监理通知单

工程名称：无锡市万红光伏科技有限公司亚太科技 7.59 兆瓦屋顶分布式光伏发电项目

编号：20170118TZ-001

事由：关于组件固定压块安装的事宜

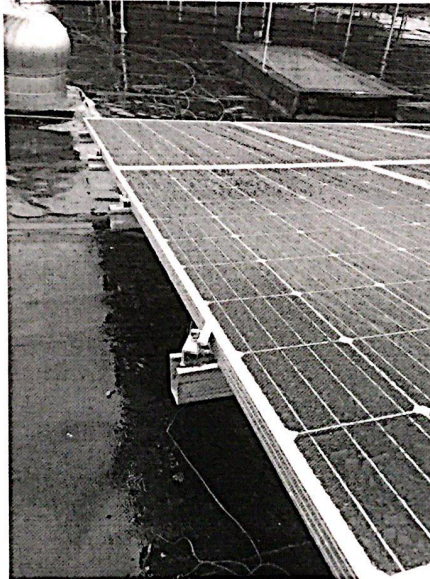
组件固定边压块未紧固:

- 1、补齐部分阵列的边压块；
- 2、检查所有压块并紧固；
- 3、调整部分阵列组件表面平整度。
